# 第一回実施計画変更ヒアリングコメントについて

2. 3号機原子炉格納容器ガス管理設備の  
配管部材，機器ユニット固定方式変更に伴う実施計画の変更について

平成26年9月8日  
東京電力株式会社

# 原子炉格納容器ガス管理設備のガス放射線モニタに関する説明資料

【2号機系統概要図】

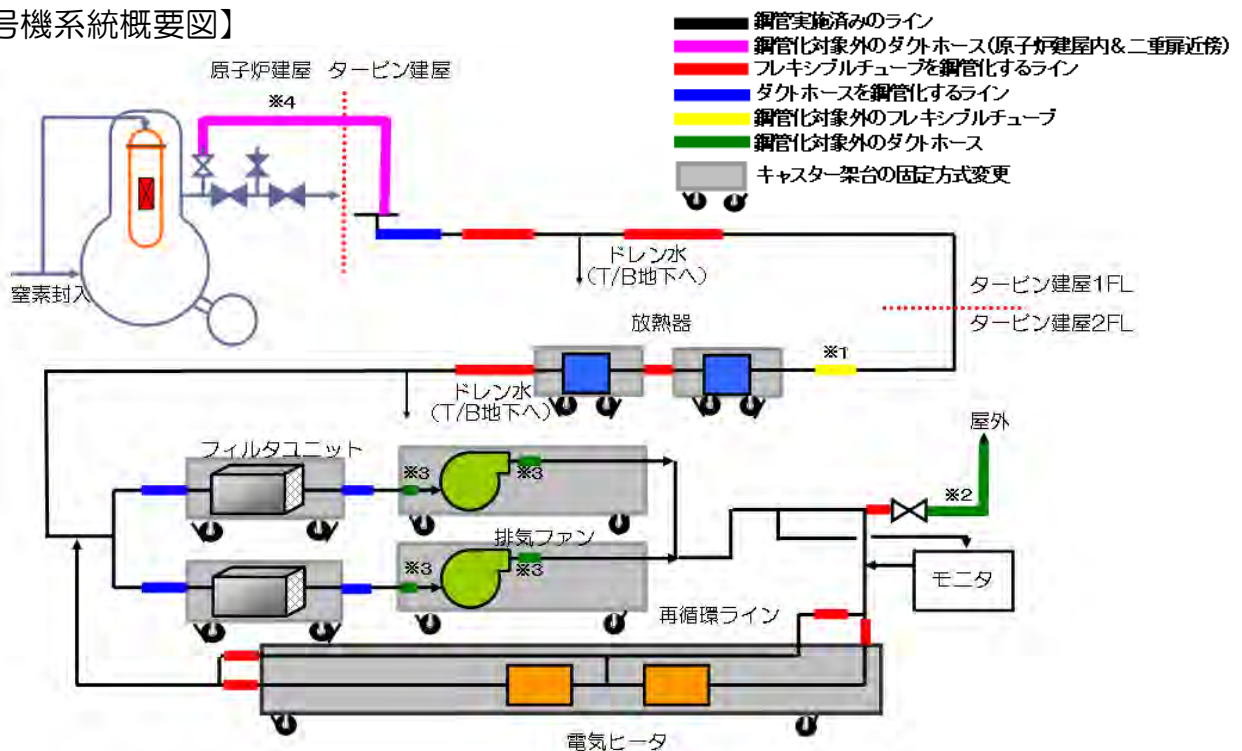
コメント「フレキシブルチューブ及びダクトホースのうち、一部本申請対象外としたことについて、対象外とする理由を説明すること。」

### 【本申請対象外とする理由（2号機系統概要図の※）】

- ※1：原子炉建屋二重扉から放熱器前までにあるダクトを鋼管化するにあたり、熱応力解析を実施した結果、全数鋼管化した場合、配管側と機器ユニットの周辺の伸びが拘束され、応力が過大となる。上述の理由により、温度変化による伸びを吸収する為のフレキが必要な為、対象外。
- ※2：原子炉格納容器内の気体ガスをフィルタによりろ過され、モニタリングされた後のガスを放出するだけのラインであるため。重要度の高いラインから優先的に実施するため対象外。なお、今後の鋼管化実施は要否含め検討中。
- ※3：排気ファンの振動を吸収するための防振継手のため対象外。
- ※4：原子炉建屋内は高線量で作業困難なため、本工事では対象外。

図 2号機原子炉格納容器ガス管理設備における鋼管化実施範囲

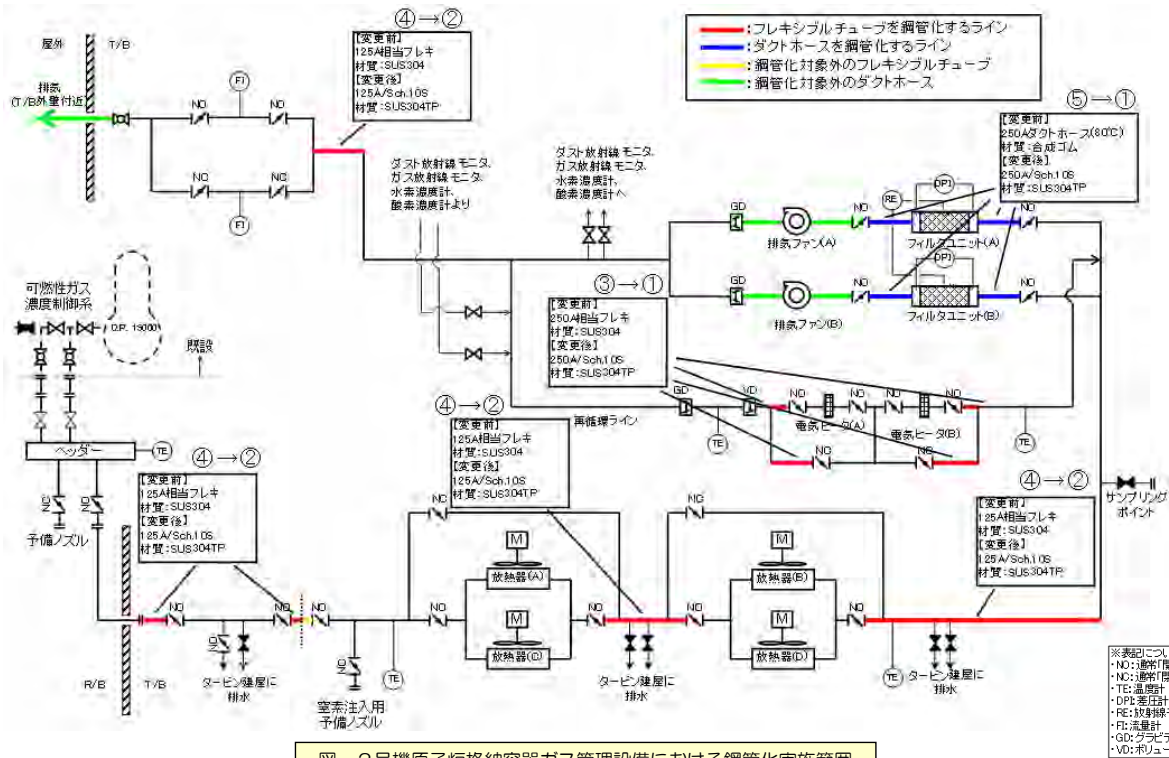
コメント「鋼管化実施範囲においては、変更前後の配管の仕様について、詳細に説明すること。」

表2.8-2 2号機 主要配管仕様抜粋（変更後）

名称	仕様	
【2号機 原子炉格納容器ガス管理設備】 (鋼管)	呼び径/厚さ	250A/Sch.20S 250A/Sch.10S① 200A/Sch.20S 125A/Sch.20S 125A/Sch.10S② 50A/Sch.20S
	材質	SUS304TP
	最高使用圧力	1.0 MPa
	最高使用温度	180 °C

表2.8-2 2号機 主要配管仕様抜粋（変更前）

名称	仕様	
(フレキシブルチューブ)	呼び径 材質 最高使用圧力 最高使用温度	250A 相当③ SUS304 1.0 MPa 80 °C*
(フレキシブルチューブ)	呼び径 材質 最高使用圧力 最高使用温度	125A 相当④ SUS304 1.0 MPa 95 °C
(ダクトホース)	呼び径 材質 最高使用圧力 最高使用温度	250A 相当⑤ 合成ゴム 5.2 kPa 80 °C*

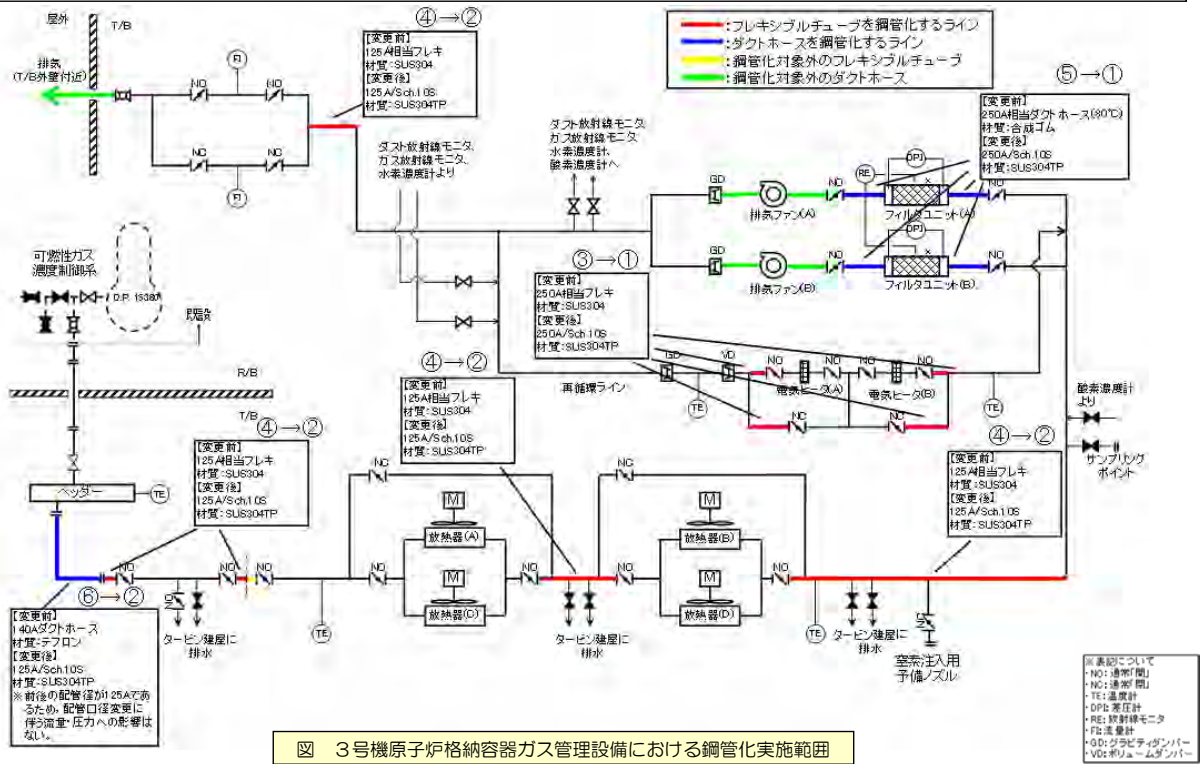
コメント「鋼管化実施範囲においては、変更前後の配管の仕様について、詳細に説明すること。」

表2.8-3 3号機 主要配管仕様抜粋（変更後）

名称	仕様	
【3号機 原子炉格納容器ガス管理設備】 (鋼管)	呼び径/厚さ	250A/Sch.20S 250A/Sch.10S① 200A/Sch.20S 125A/Sch.20S 125A/Sch.10S② 50A/Sch.20S
	材質	SUS304TP
	最高使用圧力	1.0 MPa
	最高使用温度	180 °C

表2.8-3 3号機 主要配管仕様抜粋（変更前）

名称	仕様	
(フレキシブルチューブ)	呼び径 材質 最高使用圧力 最高使用温度	250A 相当③ SUS304 1.0 MPa 60 °C*
(フレキシブルチューブ)	呼び径 材質 最高使用圧力 最高使用温度	125A 相当④ SUS304 1.0 MPa 95 °C
(ダクトホース)	呼び径 材質 最高使用圧力 最高使用温度	250A 相当⑤ 合成ゴム 5.2 kPa 80 °C*
(ダクトホース)	呼び径 材質 最高使用圧力 最高使用温度	140A 相当⑥ テフロン 5.2 kPa(100°Cにおいて) 100 °C

図2 NaI(Tl)シンチレーション検出器の測定原理（イメージ）

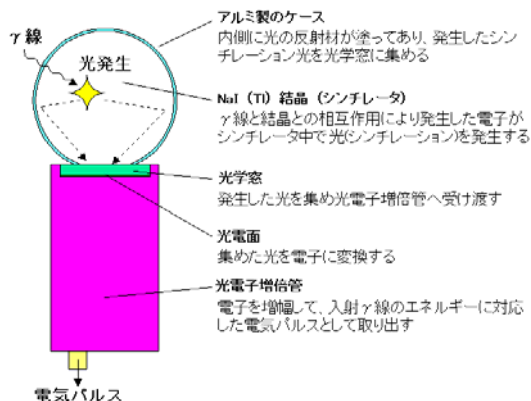
【ご要望(1)】キセノン135の測定機器について以下の点を説明すること。

- ①測定機器仕様 ②測定原理 ③どの程度まで測定可能か

### <NaI(Tl)シンチレーション検出器の測定原理>

NaI(Tl)シンチレーション検出器は、シンチレータとしてNaI(Tl)（ナトリウム活性化ヨウ化ナトリウム）と光電子増倍管の組み合わせで構成されております。

NaI(Tl)シンチレータはガンマ線が入射すると、3つの相互作用（光電効果、コンプトン効果、電子対生成）によりシンチレータ内に自由電子が発生し、この電子がシンチレータの束縛電子を励起することによって短い減衰時間をもった蛍光を発生します。発生した蛍光は光電面で電子に変換され、光電子増倍管によって増幅された後、パルス電流として出力されます。

その出力パルスの波高値と計数率を測定することによってガンマ線のエネルギー分布とその強度（スペクトル）を知ることができます。
